DOMANDA:

Vengo a chiederle una sua opinione sulla realizzazione di una Centrale Termica per un'abitazione molto grande.

RISPOSTA:

Fig.1

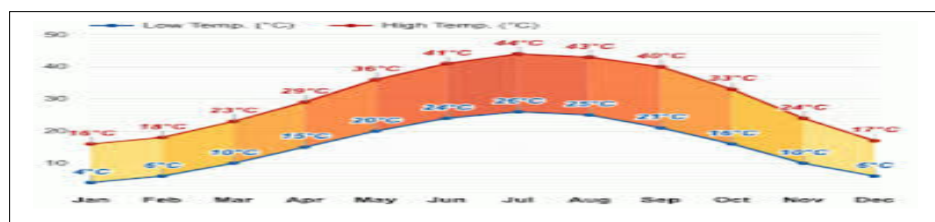
Prendo atto della scheda di calcolo nel programma in Excel utilizzando dette informazioni la proposta del costruttivo della CT concernente l'impianto radiante ai piani. La scheda in Excel è stata riformulata d integrata senza nulla togliere alle indicazioni del Progettista. La stessa è riproposta nella Faq.2388.2 che riportiamo in stralcio.

Le caselle colorate riguardano una nostra integrazione come guida per il dwg in proposta.

Il relazione al boiler inerziale si osserva che per la pompa di calore indicata in kW 209 (vedere scheda di calcolo), abbiamo $Q = 209_{PC} \times 12_{L/kW.P.C.} = 2508 L$ impianto ; contenuto effettivo acqua impianto L 2933.

Fig.2

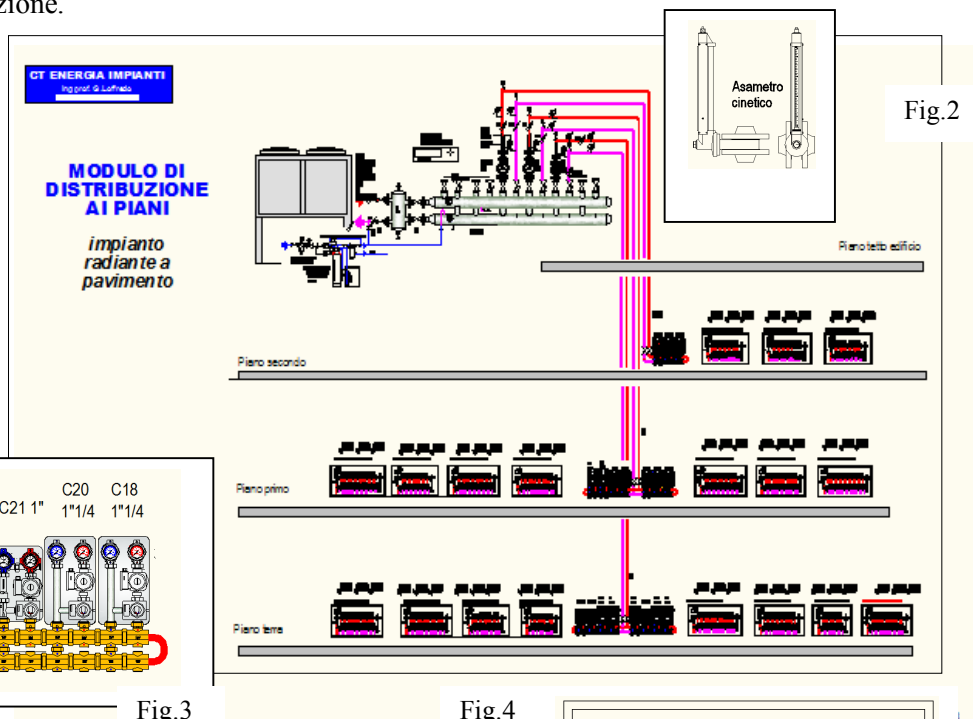
In relazione al costruttivo impianto vorremmo suggerire una nostra proposta riportata nello schema unifilare Faq.D2388.3 con le seguenti indicazioni.

L'impianto è ubicato all'estero. Ne segue che è opportuno che lo stesso suddiviso per zone di controllo dove di facile intervento. al riguardo si propone:

a.- P.C. asservita dell'alimentazione ordinaria con trattamento di addolcimento dell'acqua previa verifica del grado di durezza dell'acqua medesima (per il sanitario per la località in oggetto potrebbe sorgere anche la necessità di un trattamento batteriologico con raggi UV)

b.- secondario di centrale: con colonne e pompe a “ **velocità variabile portata variabile**” asservite da misuratori delle portate tipo **Asametri cinetici**, regolati alle portate indicate nella scheda di calcolo.

c.-la centrale termica è disposta a tetto dell'edificio, ne segue che la distribuzione ai piani è del tipo a pioggia con colonne a ogni piano

d.- ad ogni piano si riportano dei costruttivi formulati come “**separatori idraulici**” atti ad alimentare delle pompe di rilancio ai collettori di zona forniti con pompe a “**velocità variabile a pressione costante**”

e.- Nell'utilizzo dei collettori standard del Produttore si deve cogliere l'attenzione di applicare dei “**flussimetri**” misuratori e regolatori delle portate, do l'Utenza è in grado di osservare il corretto funzionamento della distribuzione.

f.- Le tubazioni si propongono in multistrato coibentato con uno spessore maggiorato trattandosi di un impianto misto: riscaldamento / raffrescamento.
